COMUNE DI BARDOLINO
Provincia di Verona

VARIANTE PARZIALE AL
PIANO PARTICOLAREGGIATO DEI CENTRI STORICI - 2016
(Art. 20 L.R. 11/04)

RELAZIONE
comprendente le modifiche alle Tavole e alla Normativa
(aggiornata alla DGC di approvazione)

**VARIANTE PARZIALE AL PIANO PARTICOLAREGGIATO
DEI CENTRI STORICI - 2016**

Variante PPCS 2016 - Scheda n. 19
Allegato a) Stralcio Tav. 36 (pianta) **vigente**

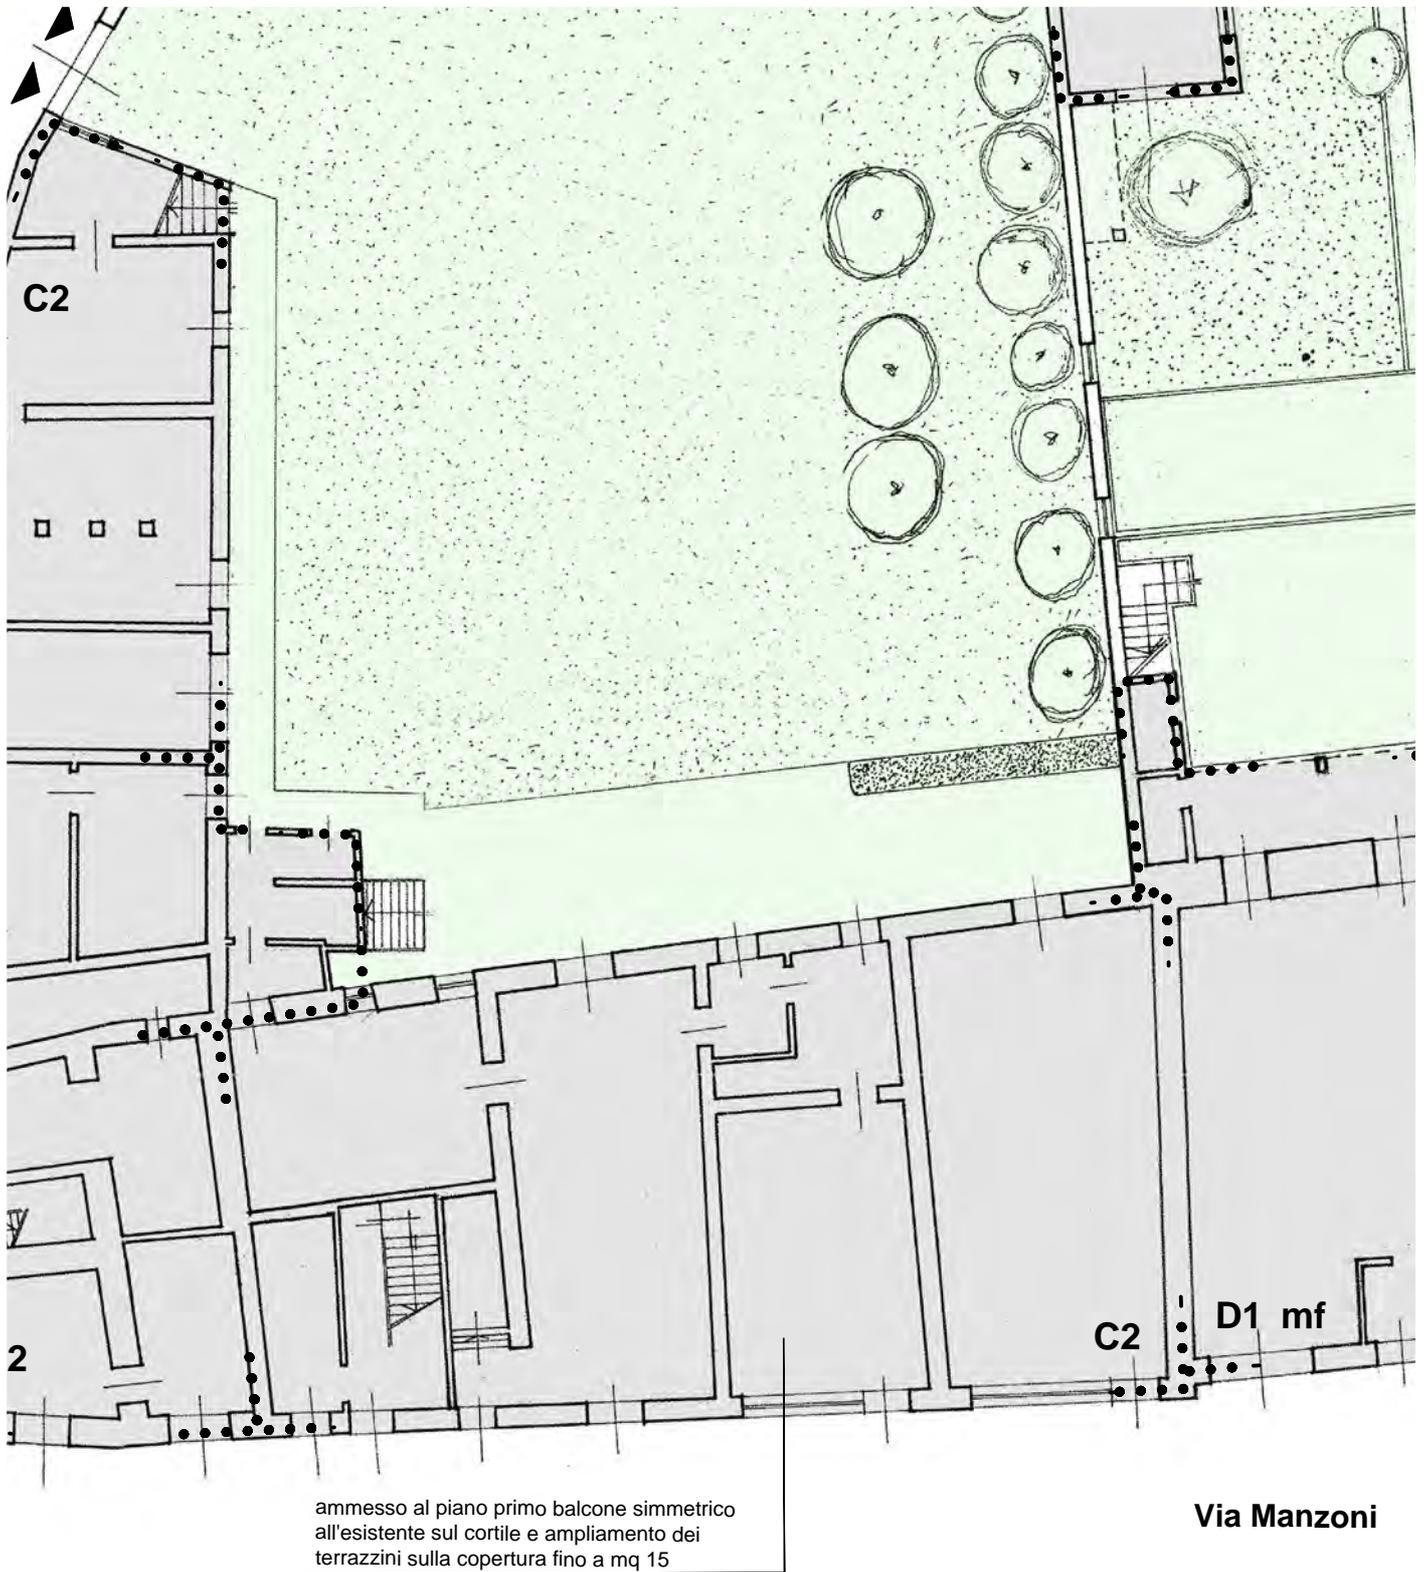
Per quanto riguarda il balcone interno alla corte, si tratta di un caso che può rientrare in quelli ammessi dalla norma (art. 27 NtA) anche per unità classificate "C2", in quanto si tratta di ricomporre una simmetria all'interno della corte, tuttavia è opportuno che l'interpretazione della norma sia esplicitata da una nota nella Tav. 36.

L'ampliamento dei terrazzi a tasca nel tetto può essere ammesso dato che si tratta di modificare elementi esistenti, ma dovrà essere comunque rispettata la superficie max ammessa per questi, ossia mq 15.

Variante PPCS 2016 - Scheda n. 22
Allegato a) Stralcio Tav. 40 (pianta) **vigente**

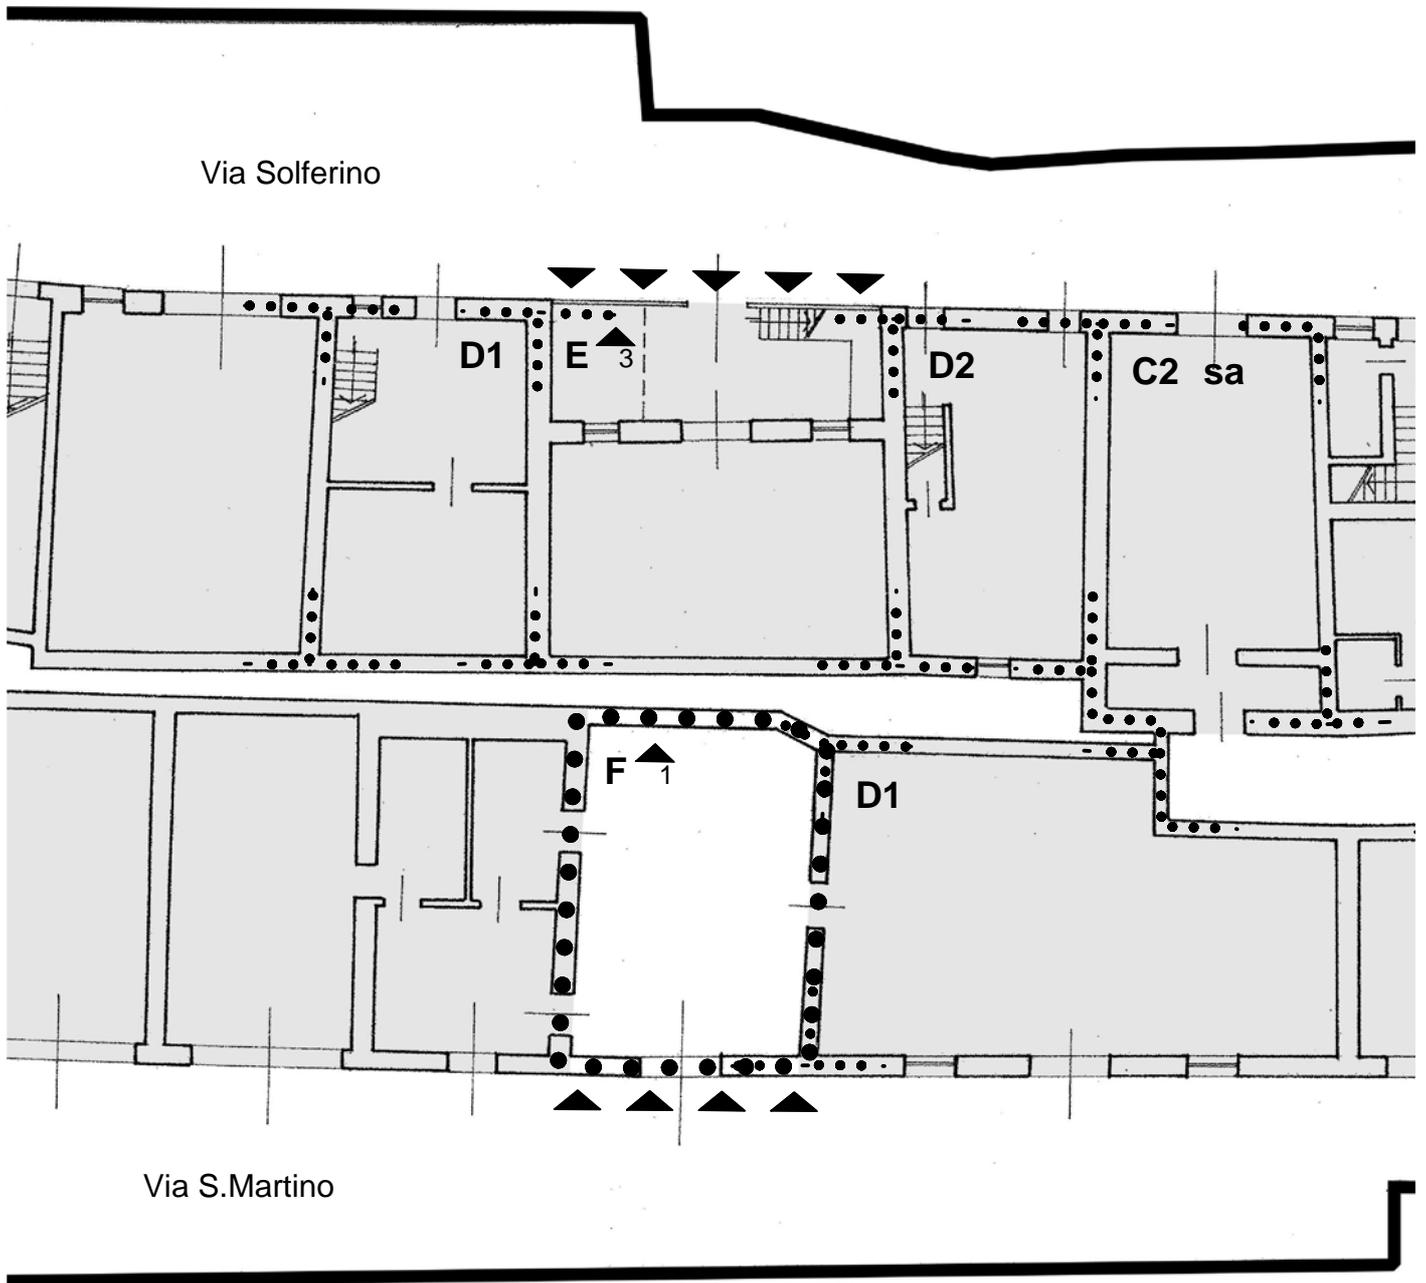
Da un lato gli antichi alti magazzini fatti ad arconi, dall'altro un basso laboratorio artigianale databile al primo Novecento, in muratura più povera e con modeste ma ordinate aperture dal tipico contorno in mattoni. Il distacco è utile ma non brusco: a mitigarlo è il muro di cinta del cortiletto sulla via, che ha l'altezza tipica delle "mure" di una volta, più o meno come un piano di casa, con inserito un semplice portone di legno. L'idea della copertura piana in vetro non è da scartare, dal momento che risolverebbe il problema funzionale mantenendo allo stesso tempo il distacco fra le diverse tipologie contigue. La soluzione va tuttavia approfondita con riguardo almeno a tre aspetti pratici: la sicurezza, la coibentazione termica e l'oscuramento. Per contenere il dimensionamento della struttura di sostegno e anche degli elementi in vetro si potranno usare parti in legno ed evitare l'agibilità del solaio, che dalla strada dovrà restare completamente invisibile. La trasmittanza termica andrà verificata in sede di scelta dei materiali, come pure l'ombreggiamento. Inoltre l'elemento edilizio aggiunto deve ammettere la recessione, cioè poter essere smontato senza interventi distruttivi per le costruzioni al perimetro, compreso il muro su strada.

Variante PPCS 2016 - Scheda n. 23
Allegato a) Stralcio Tav. 41 (pianta) **vigente**

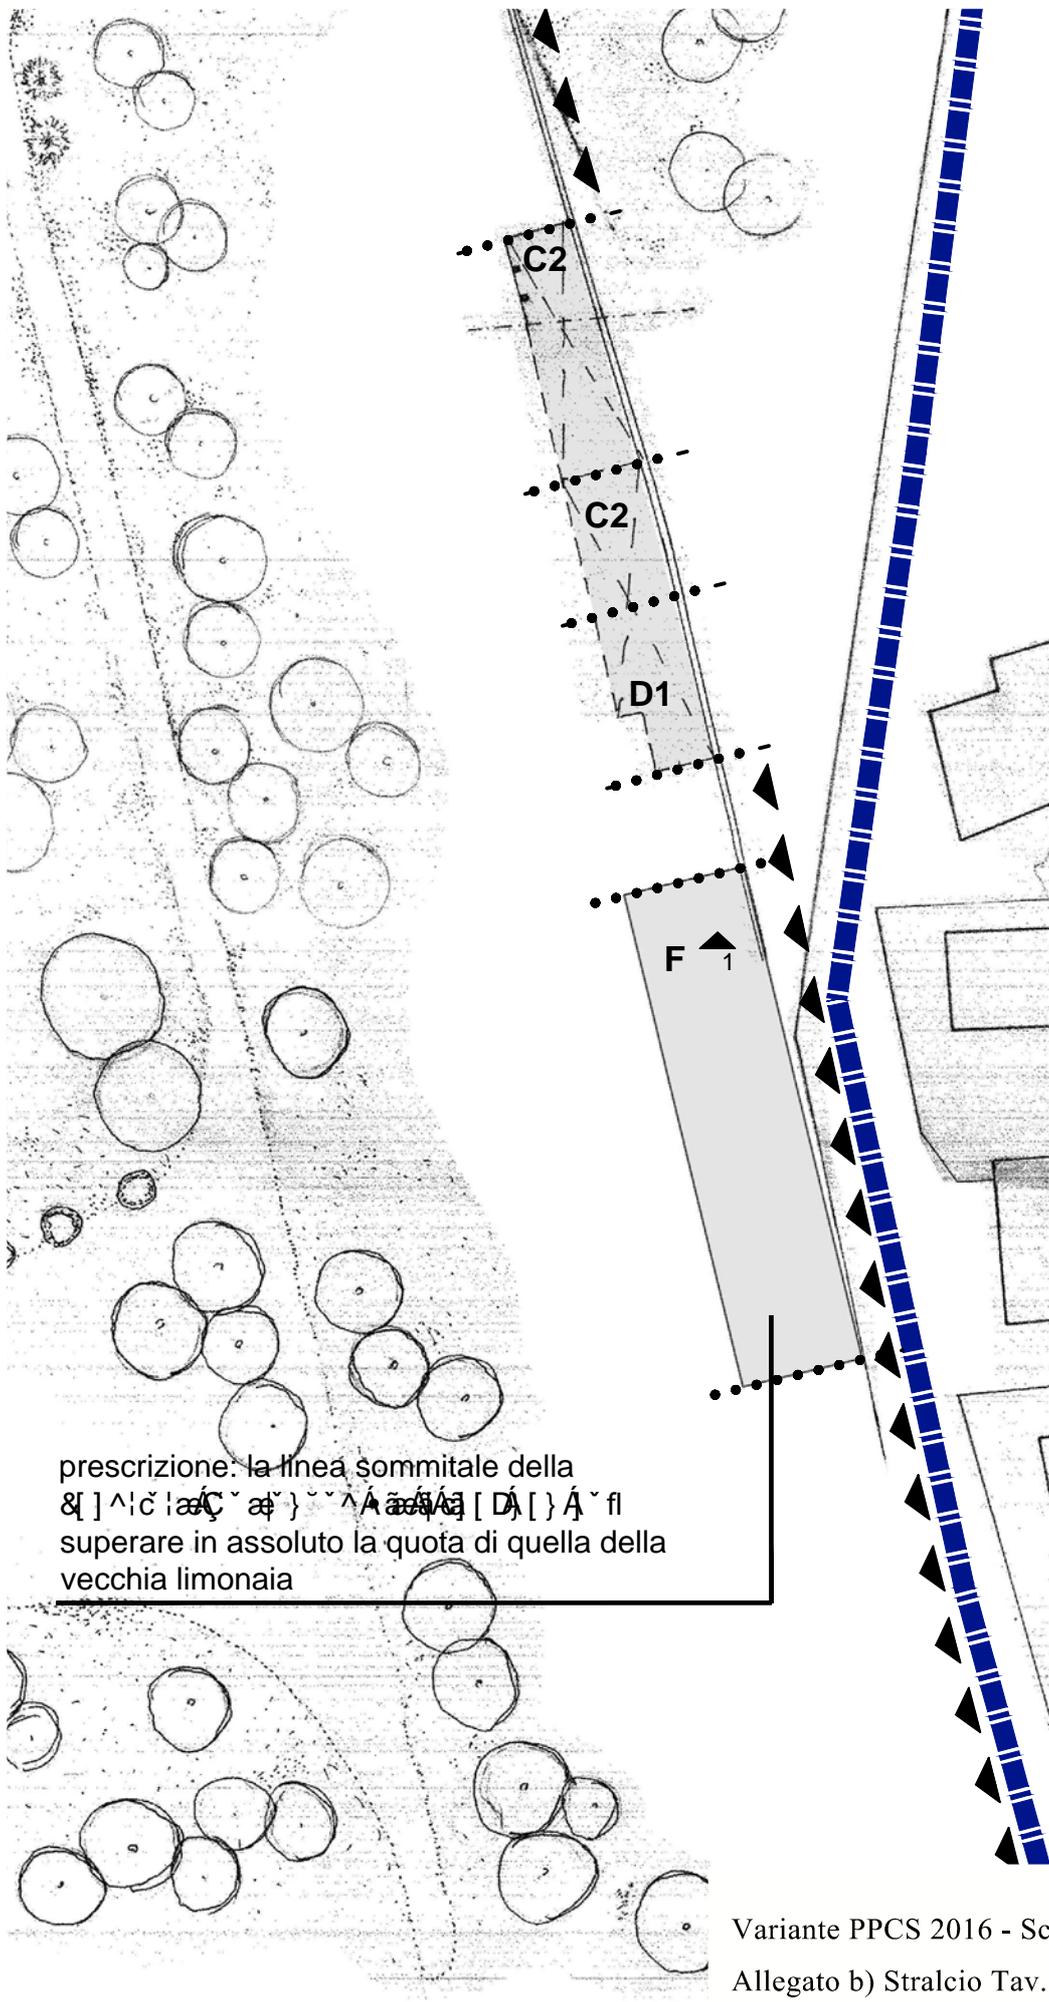
Nella planimetria della zona, Tav. 41, in area non coperta dal vincolo viene posizionata il possibile sedime del nuovo annesso di servizio, con la seguente prescrizione relativa alle quote di impostazione e di colmo della copertura: la linea sommitale della copertura (qualunque sia il tipo) non può superare in assoluto la quota di quella della vecchia limonaia.

Allegato a) Stralcio Tav. 41 (pianta) **vigente**

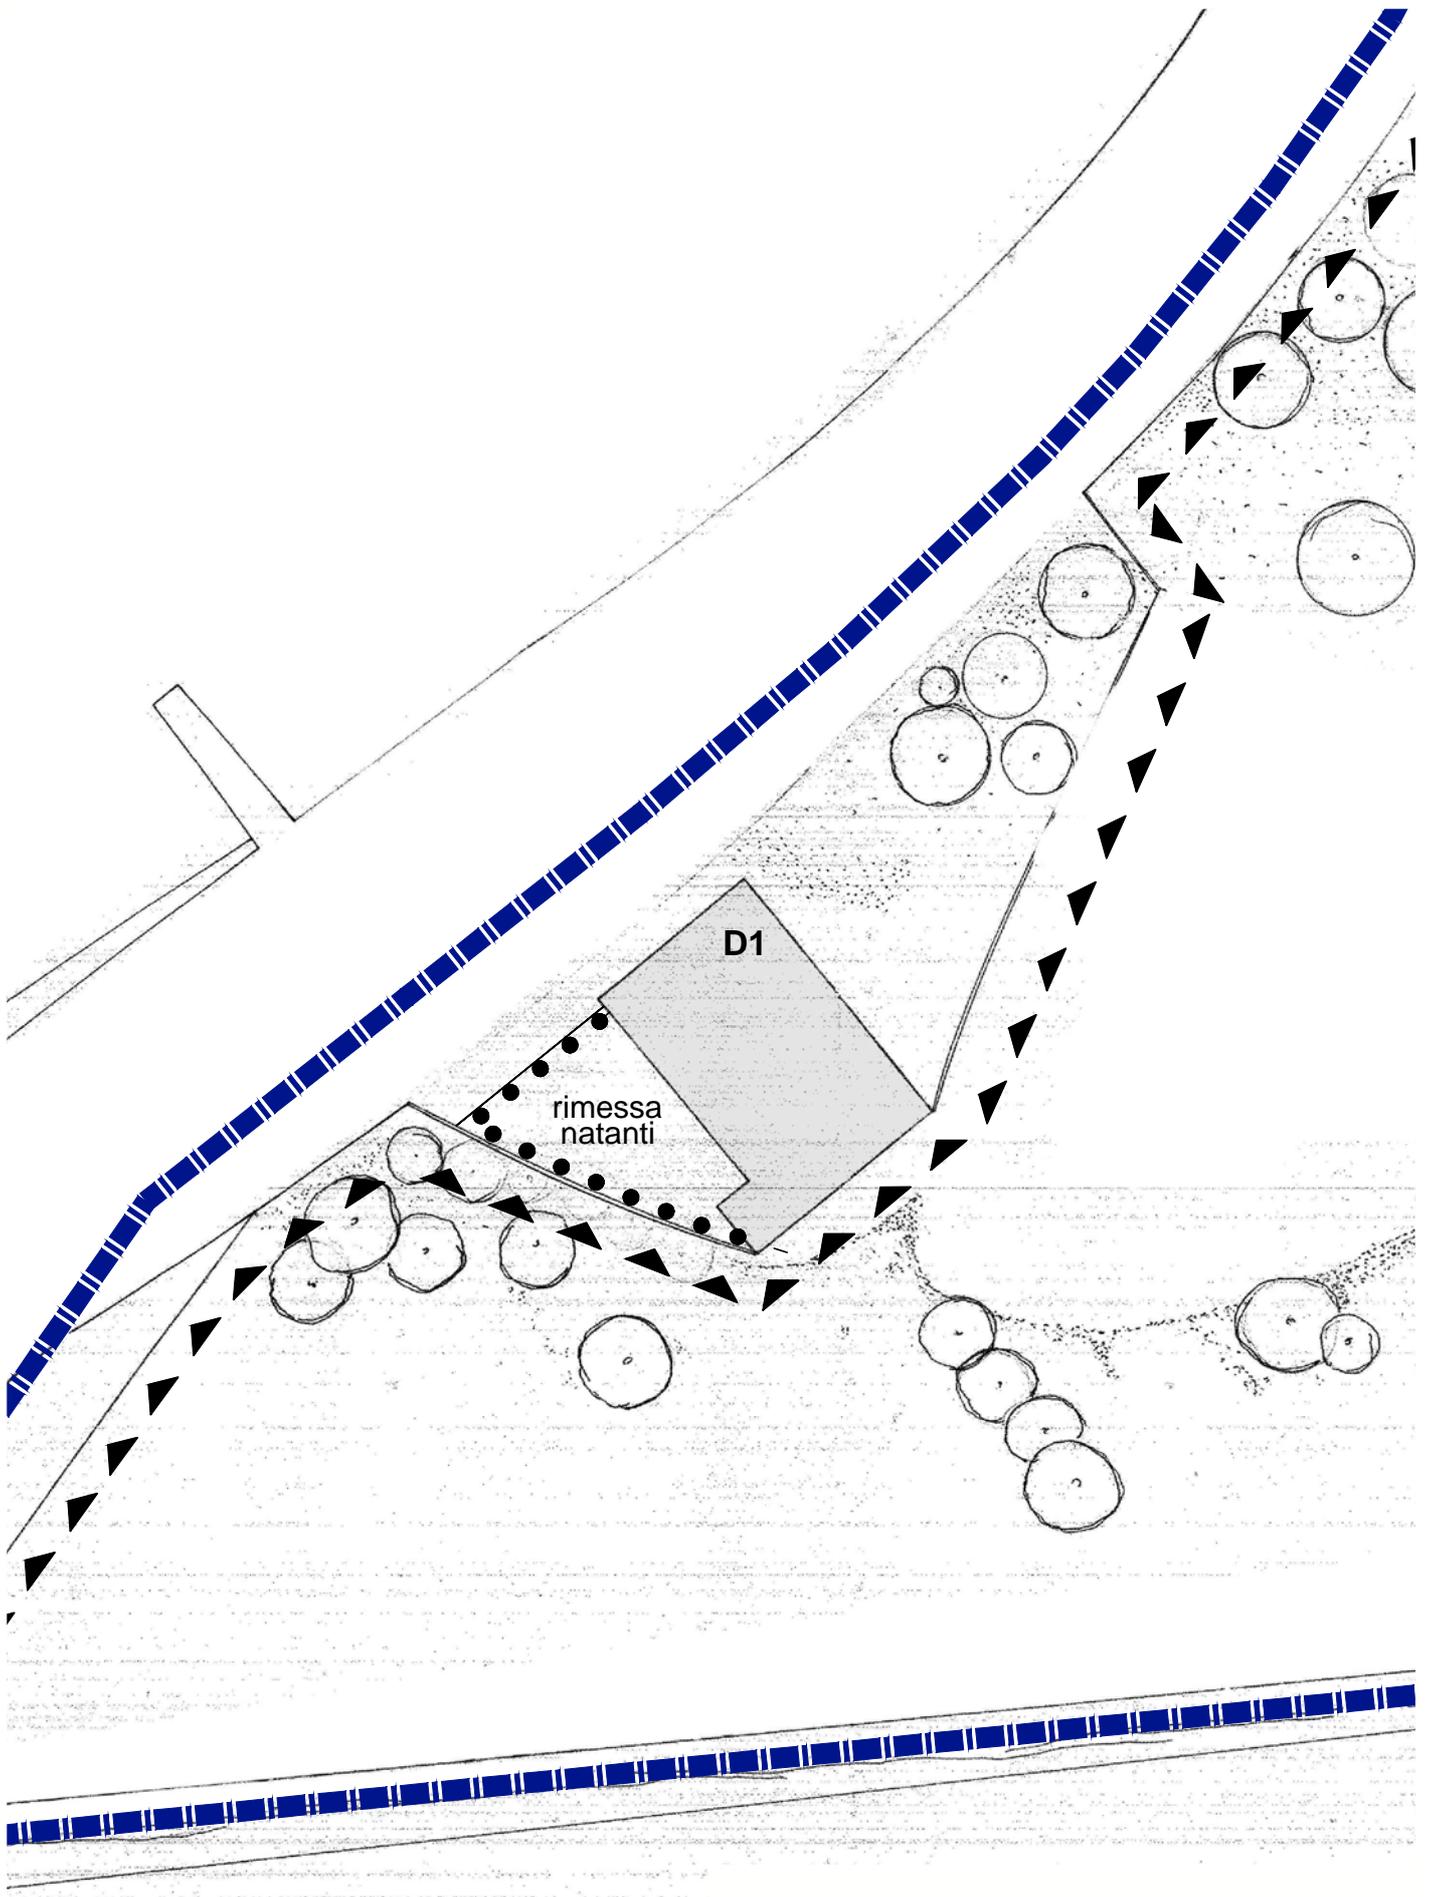
Prima di dar corso alla progettazione, è opportuno che il Comune consulti la Soprintendenza e stabilisca assieme ad essa i limiti e i caratteri di un possibile intervento.
